AEREA DI INTERVENTO_ FOTO AEREA (Fonte Google Maps)

N.B.: SOVRAPPOSIZIONE CON ESTRATTO DI MAPPA CATASTALE E PRGC:

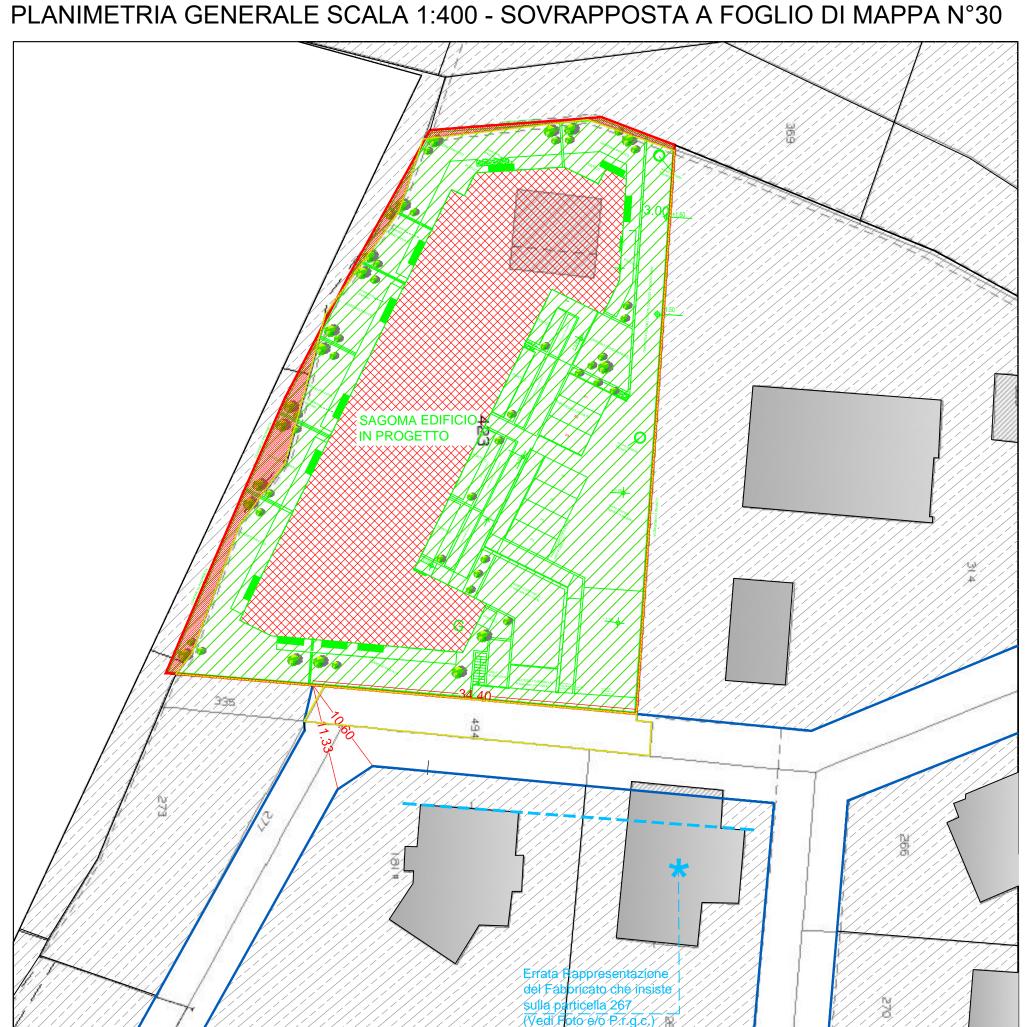
Come si evince dalla sovrapposizione tra il rilievo strumentale e l'estratto di mappa catastale, il primo, rispetto al fronte a "Sud", risulta più grande della rappresentazione in Mappa (come evidenziato con retino tratteggiato di colore rosso), differenza che invece non si evince dalla sovrapposizione tra il rilievo e il P.R.G.C. .

Inoltre sovrapponendo sull' Estratto di Piano Regolatore la polilinea dell' Estratto di Mappa Catastale, si può notare che il confinamento sul lato a "Sud" dei due non coincide.

L' estratto di Piano Regolatore (Foto Aerea) e il rilievo (Strumentale) sono sostanzialmente coincidenti.

Pertanto, per la determinazione della superficie Fondiaria Reale, si tiene conto dello stato rilevato dei confinamenti esistenti.

Stralcio Fotografico Vista aera su particella 267 (Fonte Google Maps)

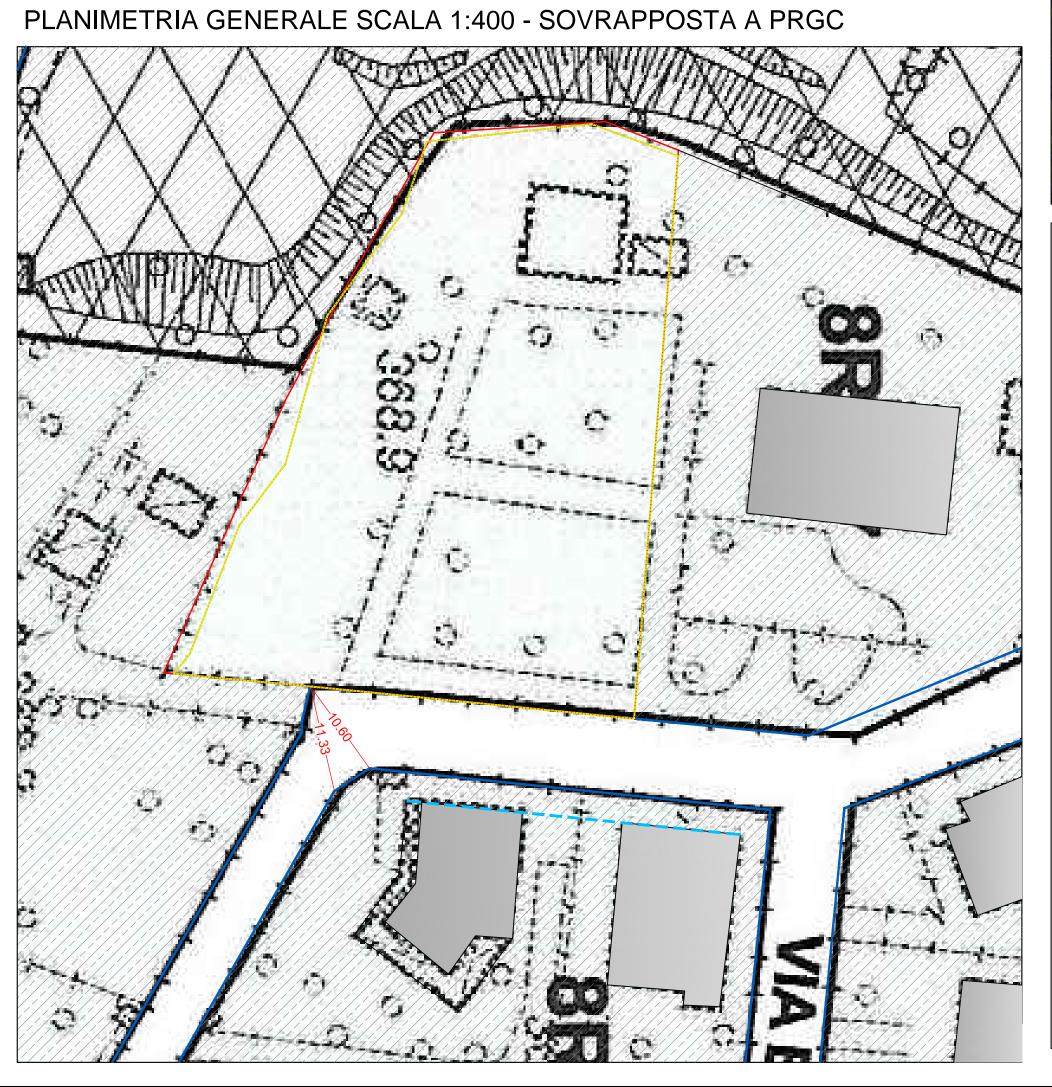
INCONGRUENZA PARTICELLA CATASTALE 267:

Si precisa che in merito all' incongruenza evidenziata nella sovrapposizione con mappa Catastale, l' edificio che insiste sulla particella 267 è stato rappresentato in una posizione non corretta, infatti guardando il Piano Regolatore Comunale e/o la fotografia allegata si può notare come gli edifici delle particelle 181 e 267 sono allineati.
